关于一种插座插套的开叉式夹紧连接方式的技术决议

强制性产品认证技术专家委员会器具附件组 (TC07)

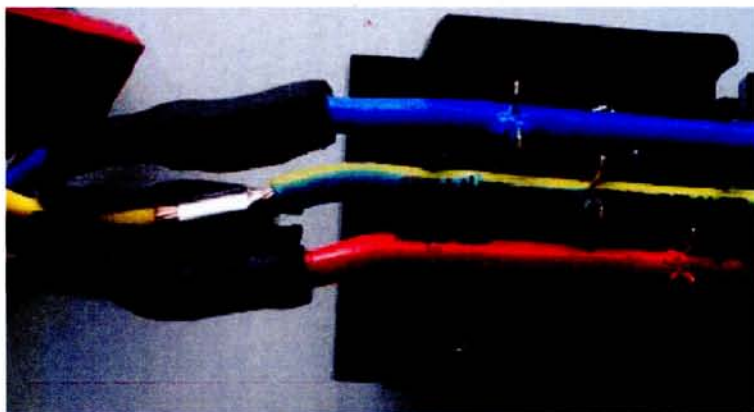
根据 GB 2099.1-2008 《家用和类似用途插头插座 第1部分：通用要求》，电线加长组件（或称，延长线插座）的插座插套与连接条（或，导线）仅采用开叉式夹紧连接方式（见下图），不符合 GB 2099.1-2008 第 11.2 条和第 26.3 条要求。
